ЈАВНО ПРЕДУЗЕЋЕ „ЕЛЕКТРОПРИВРЕДА СРБИЈЕ“ БЕОГРАД  
ЕЛЕКТРОПРИВРЕДА СРБИЈЕ ЈП БЕОГРАД-ОГРАНАК ХЕ ЂЕРДАП КЛАДОВО  
Улица Трг Краља Петра број 1  
Број: 01.05. - 384201/54-2017  
Београд, 08.12.2017.  
(место и датум)

На основу члана 54. и 63. Закона о јавним набавкама („Службени гласник РС“, бр. 124/12, 14/15 и 68/15), Комисија за јавну набавку број ЈН/2000/0370/2017, за набавку добара: Замена електро и машинске опреме у ЦС Приобаља ХЕ Ђердап 1, на захтев заинтересованог лица, даје

**ДОДАТНЕ ИНФОРМАЦИЈЕ ИЛИ ПОЈАШЊЕЊА  
У ВЕЗИ СА ПРИПРЕМАЊЕМ ПОНУДЕ  
ЈН/2000/0370/2017**

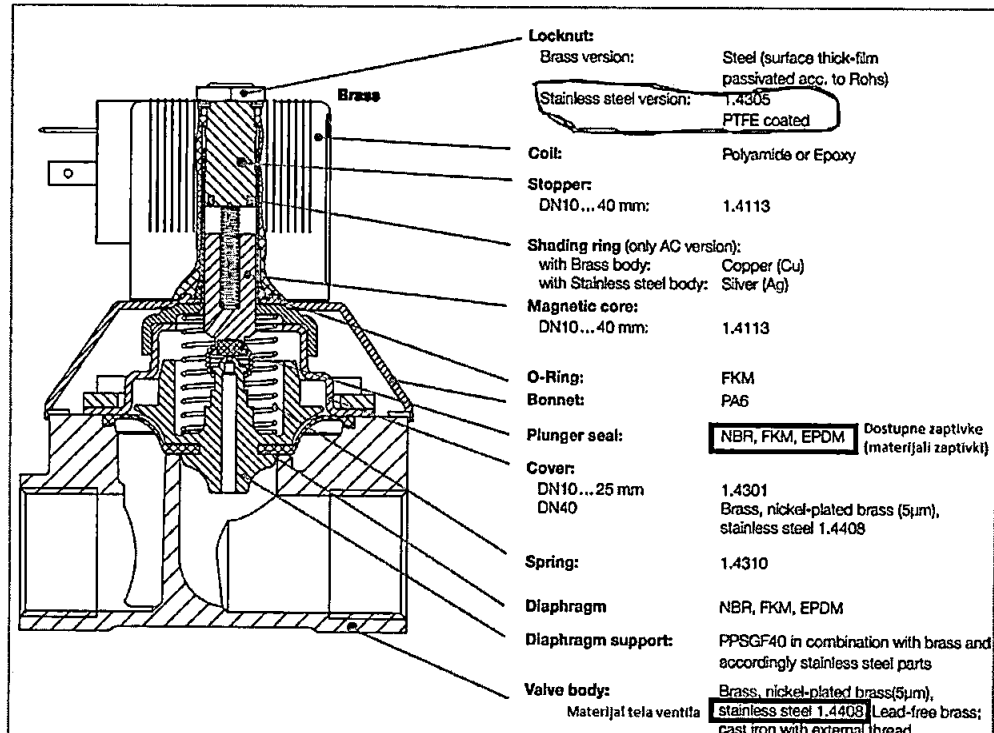
Молим Вас обратите пажњу на извод из каталога:

Као што се види на слици изнад (исечку из каталога), оно што је написано у захтеву се односи на навртку (*eng. Locknut*) која држи шпулну. Навртка је израђена од челика 1.4305 и тефлонизирана је (пресвучена PTFE-ом). Дакле тело вентила није и не моће бити израђено од челика 1.4305. Ако је вентил заиста од челика, може бити израђен само од челика 1.4408 и ни од једног другог.

Такође када је у питању заптивка тј. мембрана, не може бити израђена од PTFE-а(тефлона)! За вентил тип 6213, заптивке/мембране се праве само од NBR-а, FKM-а и EPDM-а.

Те Вас зато молим да размортите још једном какаве карактеристике вентила желите.

Наручилац ће на постављено питање одговорити кроз измену конкурсне документације, тако што ће допунити позицију 6.2 техничке спецификације.
